Oggetto: AV Salerno – Reggio Calabria ed interconnessione con la linea esistente Battipaglia – Potenza  
[CUP J71J20000110008].  
PROGETTO DI FATTIBILITA' TECNICA ED ECONOMICA  
LOTTO 1° Battipaglia – Romagnano

**Osservazioni**

formulate ai sensi del Dlgs. N. 152/2006 artt. 8 comma 2 bis e 24 comma 3

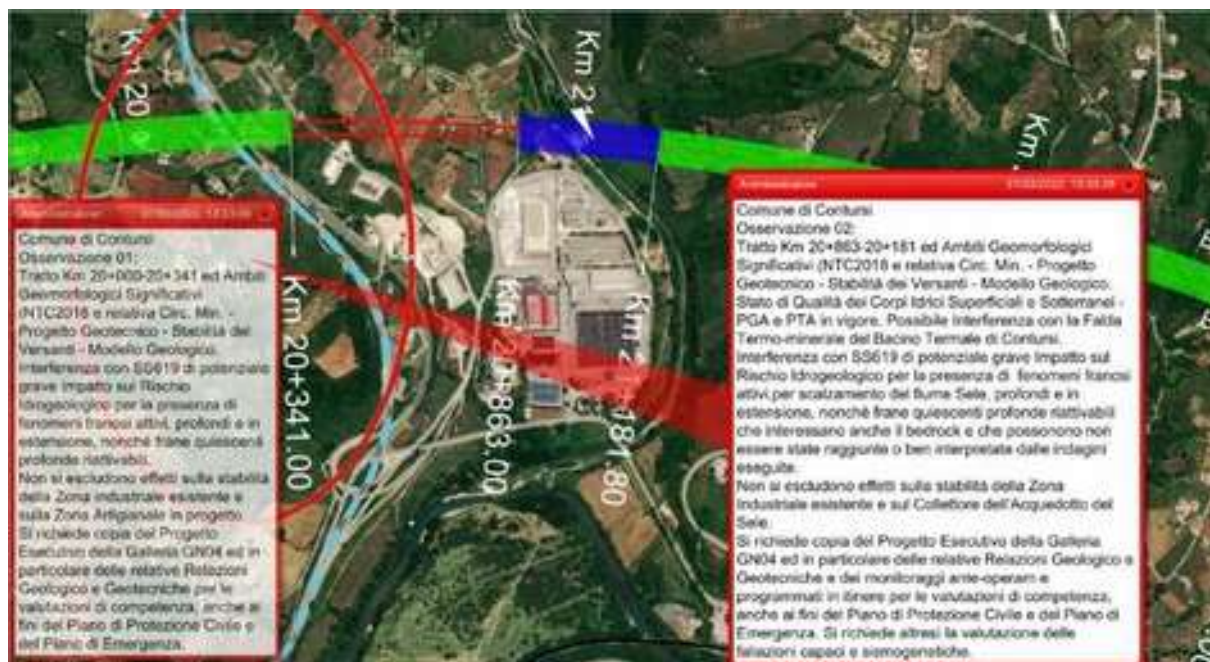
Il parametro P (pericolosità sismica) è rappresentato dal valore di **ag**. Quanto più è alto il valore di **ag** tanto maggiore sarà la pericolosità sismica P.

A parità di E e D, il rischio è funzione della pericolosità che, a sua volta, dipende dall'accelerazione sismica al suolo. Ne consegue che essendo maggiori i valori di **ag** nel **territorio valdianese e**

**Iagonegrese**, rispetto a quello della fascia costiera Cilento-Lucania-Alto cosentino tirrenico, il rischio sismico è maggiore nel primo settore rispetto al secondo.
